Soncino, 04 luglio 2011

Interrogazione da iscriverne all'odg del prossimo Consiglio Comunale

Oggetto: DIMENSIONI DELL'EDIFICIO DI VIA ZANARDI

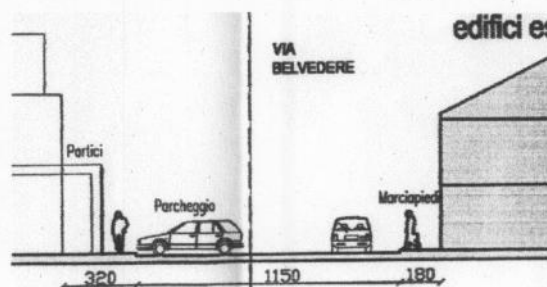
Con il nuovo edificio la strada avrebbe dovuto garantire una carreggiata che prevedeva sul lato del bar Caferi un marciapiede ciclabile da un metro e ottanta, sette metri per il passaggio degli autoveicoli, un parcheggio ed un marciapiede di un metro e mezzo, come anche mostrato dall'estratto del progetto qui riportato.

Dall'articolo pare che le dimensioni non siano state rispettate mancando completamente il marciapiede ciclabile, la carreggiata centrale è di metri sei e trenta centimetri mentre sono stati regolarmente realizzati il parcheggio e l'altro marciapiede.

Per conoscere cosa intenda intraprendere per contrastare l'eventuale difformità tra il progetto approvato da questo consiglio comunale e quello effettivamente realizzato.

Ass. Gallina: l'interrogazione ha un fondamento. Un errore c'è, negli elaborati.

- 1) quando c'è un piano di lottizzazione o un P.I. c'è una perimetrazione dell'intervento. Sotto questo punto di vista c'è rispetto di quanto approvato.
- 2) La differenza sta nel fatto che il progettista del privato ha sovrapposto in maniera errata le mappe. Essendo qualcosa fuori dal comparto il progettista ha fatto un errore. Hanno quotato le distanze in maniera difforme da ogni precedente atto.
- 3) Per noi l'errore è grossolano, ma essendo fuori dal comparto non è rilevante

Sulla larghezza della strada vi informo che prima tra il muretto e il fabbricato del "Cafferì" c'erano 9 metri e la strada era 6,10. Oggi nel ridisegnare con il comparto i parcheggi risulta che la strada è di 6,50.
